Mémoire en Réponse

A l'avis de la MRAE relative à la demande de permis de construire d'une centrale photovoltaïque au sol au lieu-dit « Les Brandes » sur la commune de Mareuil-en-Périgord (Dordogne)

N°MRAe 2025APNA3 dossier P-2024-16810

21/01/2025

Figure n°1 : Possibilités de raccordement pour le projet photovoltaïque des Graulges

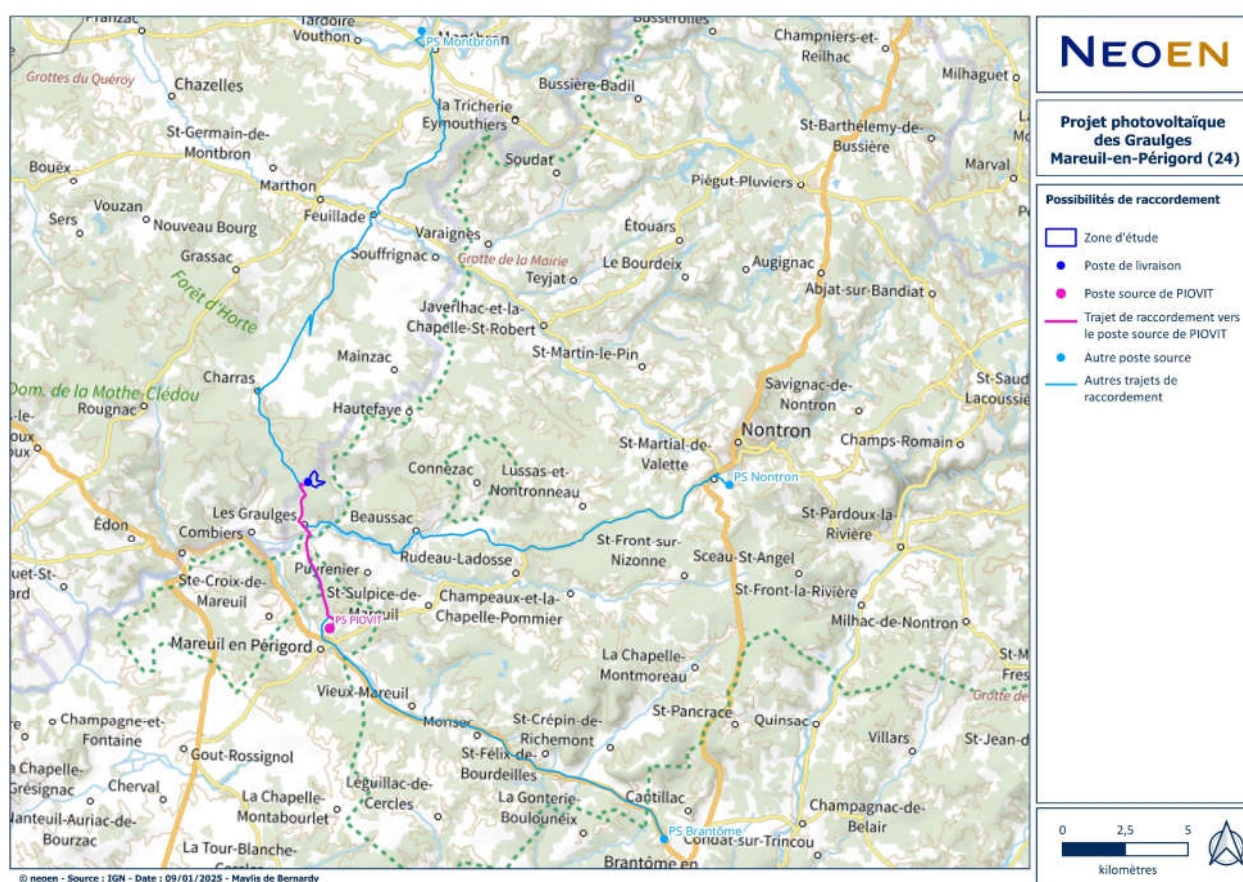
- La MRAe recommande de compléter cette partie relative au raccordement électrique du parc par la recherche et présentation de scénarios alternatifs de raccordement incluant des postes en capacité de prendre en charge la production électrique envisagée par le projet. Les tracés prévisionnels correspondants ainsi qu'une analyse des milieux traversés et des potentiels impacts en résultant devront également être présentés.

Les autres solutions possibles de raccordement direct à un poste source sont moins avantageuses compte tenu de la distance à parcourir (présentée en figure n°1).

Le poste source de Nontron, situé à 22 km, dispose d'une capacité d'accueil nulle au titre du S3EnR mais d'une capacité technique d'accueil de 25,6 MW, soit une puissance nettement suffisante pour le raccordement du projet.

Le poste de Montbron, situé à 24 km, comporte une capacité restante à affecter dans le cadre du S3EnR de 0,8 MW mais une capacité technique de raccordement de 17,9 MW, également suffisante pour permettre au projet de se raccorder.

Le poste de Brantôme, également situé à 24 km, possède une capacité de 2,4 MW au titre du S3EnR, mais une capacité technique nulle au-delà.

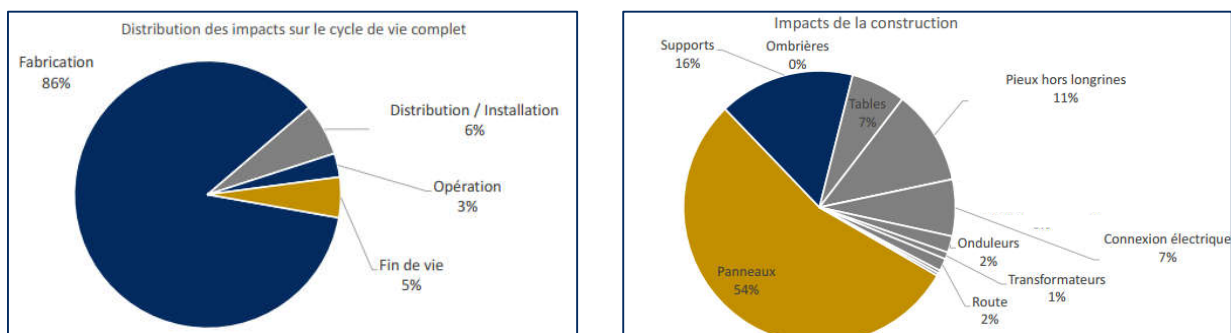
1. de présenter un bilan des émissions de gaz à effet de serre du projet sur l'ensemble de son cycle de vie, en se référant au guide méthodologique de février 2022 (Ministère de la Transition Écologique) relatif à la prise en compte des émissions de gaz à effet de serre dans les études d'impact, et de préciser les mesures permettant de les réduire. Le bilan devrait notamment prendre en compte, le lieu et le mode de production des matériaux, le transport jusqu'au site du projet, la phase de travaux, l'entretien, et la phase de démantèlement
2. de présenter une analyse de la vulnérabilité du projet aux effets connus du dérèglement climatique, ses conséquences en matière d'environnement et les mesures prévues pour diminuer cette vulnérabilité et atténuer ces conséquences

1. En partie D.5.2.2., page 144 de l'étude d'impact, sont affichés les résultats du bilan carbone du projet intégrant l'ensemble du cycle de vie du projet comprenant le chantier de construction, la production des matériaux, le transport, l'entretien en phase d'exploitation et la phase de démantèlement.

D'une puissance maximale d'environ 14,6 MW, la centrale photovoltaïque produira environ 18,7 GWh/an, soit la consommation d'environ 6 800 habitants (hors chauffage et eau chaude – source ADEME). C'est l'émission d'une quantité de 4 665 tonnes de CO₂/an qui sera évitée par rapport au mix énergétique européen pour une production électrique équivalente.

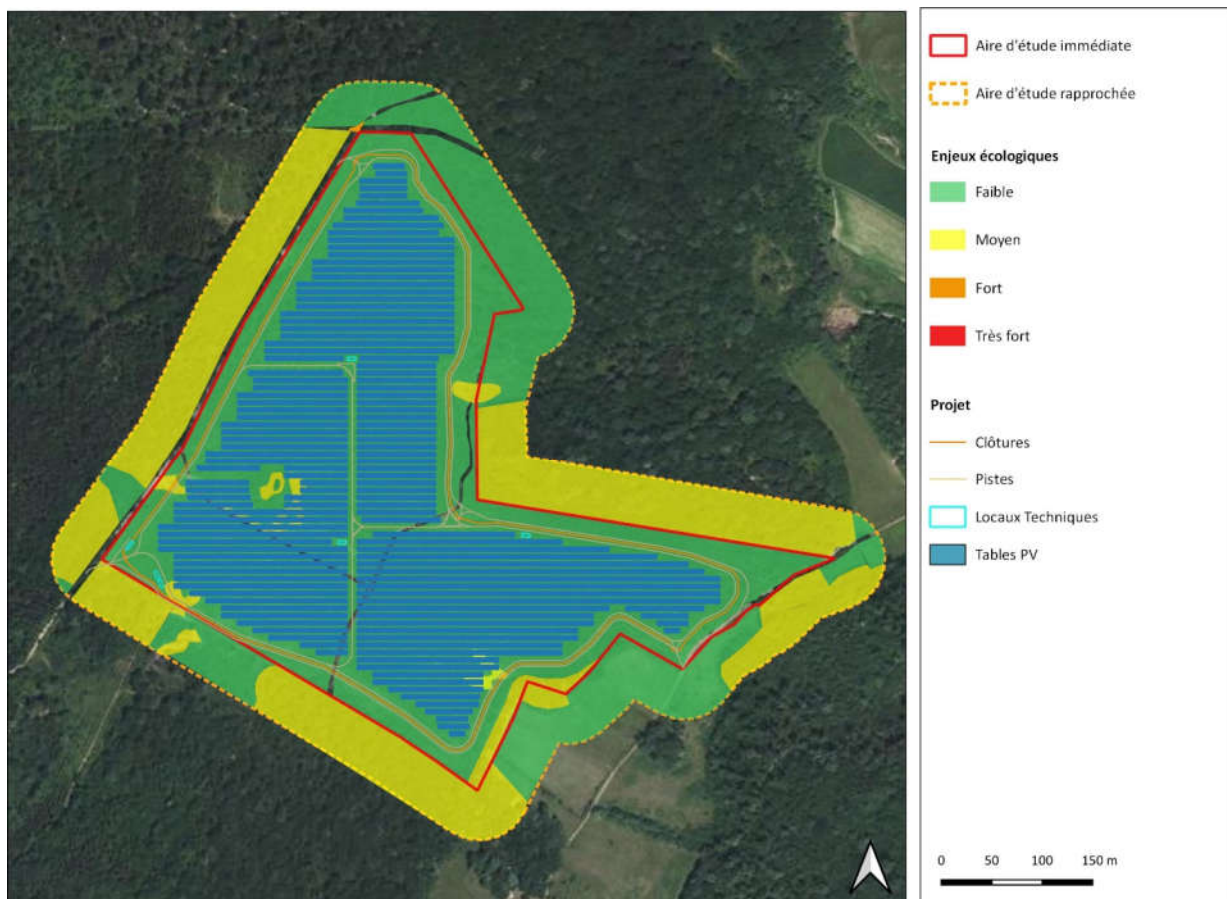
1. de superposer le plan de masse du projet sur la carte de l'état initial de l'environnement
2. de justifier de l'absence d'évitement des secteurs les plus sensibles
3. de quantifier les incidences résiduelles du projet après application des mesures d'évitement et de réduction d'impacts. Il appartient notamment au pétitionnaire de traiter la question de la destruction éventuelle des espèces protégées et/ou de leurs habitats naturels à l'occasion de la réalisation du projet. La justification d'absence de nécessité de recourir aux dispositions dérogatoires prévues au Code de l'environnement portant sur la destruction d'espèces protégées doit être apportée.

1. La carte est présentée ci-dessous :

2. La carte ci-dessus montre qu'aucun habitat de fort enjeu écologique ne sera impacté. Les habitats d'enjeu moyen sont en quasi-totalité évités dans l'emprise du parc. Ceux concernés par les OLD, avec la mise en place de la mesure de phasage de l'entretien, ne subiront qu'un impact négligeable.
3. La question a été traitée en réponse 02.2. 1. et 2.
4. La question a été traitée en réponse 02.2. 3.
5. La mesure d'évitement (ME1) préserve toutes les zones humides (Mare temporaire, fourrés de Saules roux, lande humide à Molinie bleue), soit 840 m². Une gestion adaptée de ces zones humides sera mise en place.
